改善箇所説明図

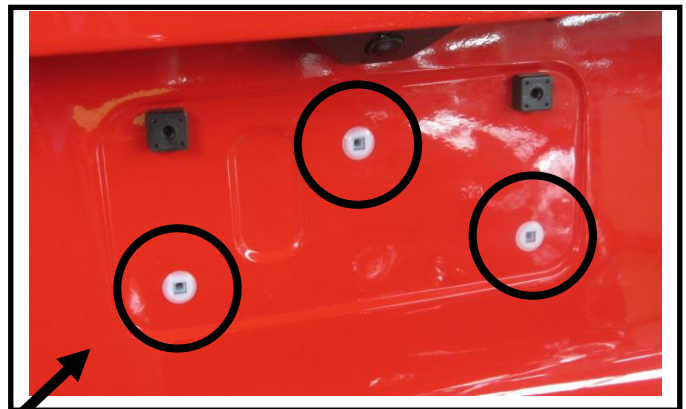
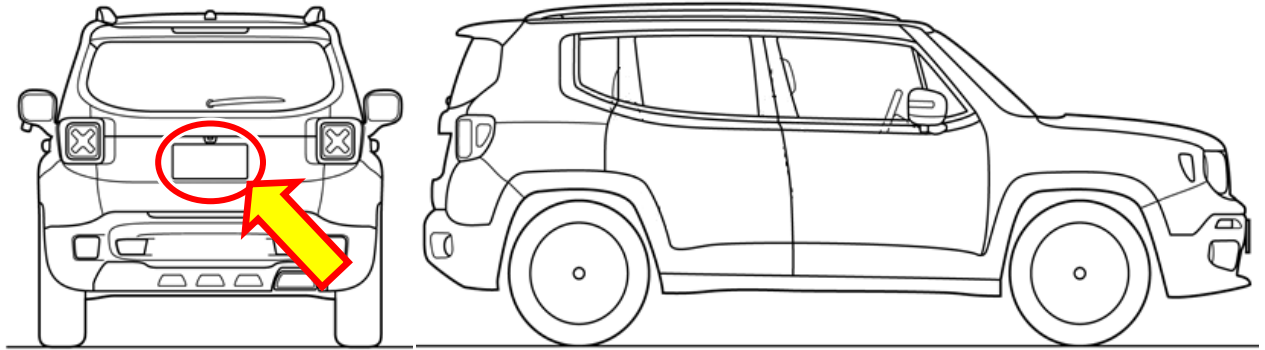
基準不適合発生箇所

車両後部の自動車登録番号票を取り付けるブラケットにおいて、当該ブラケットを車体に取り付ける際、作業指示が不適切なため、車体側の固定具が破損することがある。そのため、そのままの状態で使用を続けると、固定具が外れ、自動車登録番号票が脱落し、最悪の場合、他の交通の妨げとなるおそれがある。

改善の内容

全車両、車両後部の固定具を対策品に交換する。

識別：助手席ドアストライカ下部固定ボルト頭部に黄色ペイントを塗布する。
